説明会でいただいた質問・意見

ソシオ流通センター駅周辺地区 まちづくりだより

第7回まちづくり代表者会を開催しました

《排水計画について》

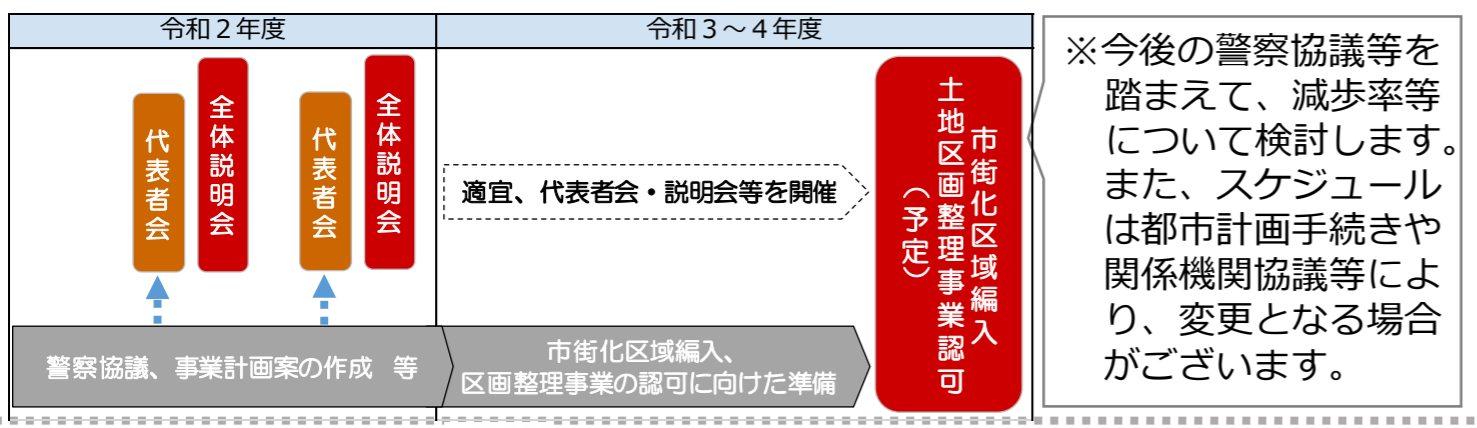
Q：調整池からの排水を中央水路ではなく行田市へとすることは検討しなかったのですか。
A：行田市側へ流す案も検討し、行田市側の水路の状況を確認したところ、調整池分の容量を排水できる能力はないとの結果となったため、これまで流れていた中央水路へ流す計画としました。

Q：排水計画はどの程度の雨量を想定して計画しているか、具体的な数値的根拠を提示していただきたい。
A：熊谷市の公共下水道計画では、3年に一度程度想定される雨量（60分降雨強度約48mm/hr）を前提に計画しており、本計画も同様の基準にしています。

◆道路について

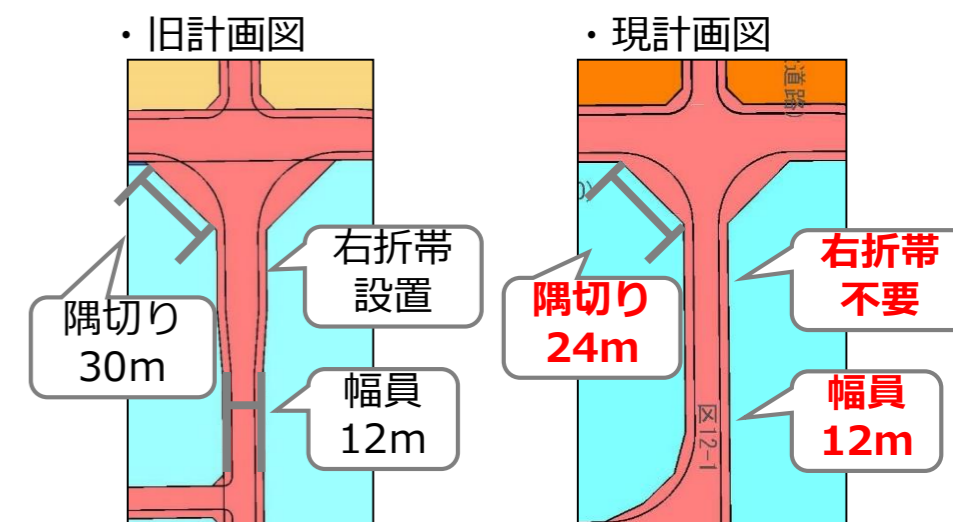
Q：隅切りに当たる方は、出入口等の変更を検討する必要があるため、現況建築物が判別できる下図に、計画図を重ねた図面を提示していただきたい。
A：隅切りについては、車輛の交通状況や歩行者の滞留等を考慮し設けております。現況と計画の重ね図は、今後警察等の関係機関協議が進んだ段階で提示いたします。
